BIG CALIPER KIT II 取扱説明書における締め付けトルク値の記載誤りについて

この度2023年8月より販売しているBIG CALIPER KIT II において、製品に付属する銅ワッシャーの仕様変更に伴い、取扱説明書に記載されている締め付けトルクの数値が誤った数値で記載されていることが確認されました。

取扱説明書に記載されているバンジョーボルト(ユニオンボルト)の締め付けトルク値の修正。
詳細は次項以降をご確認下さい。

バンジョーボルト(ユニオンボルト)の正しい締め付けトルク値は **40~47N・m (4.08~4.79kgf・m)** になります。下記は取扱説明書、品番86113の例。

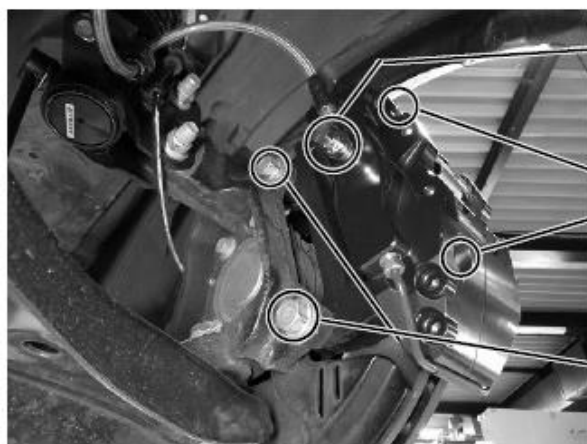
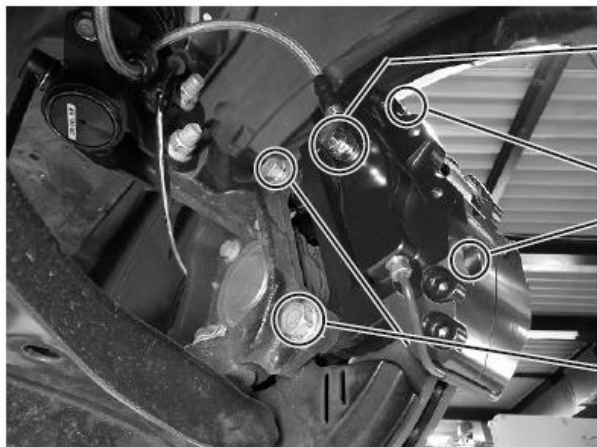
誤

バンジョーボルト締め付けトルク
18N・m (1.84kgf・m)

正

バンジョーボルト締め付けトルク
40~47N・m (4.08~4.79kgf・m)
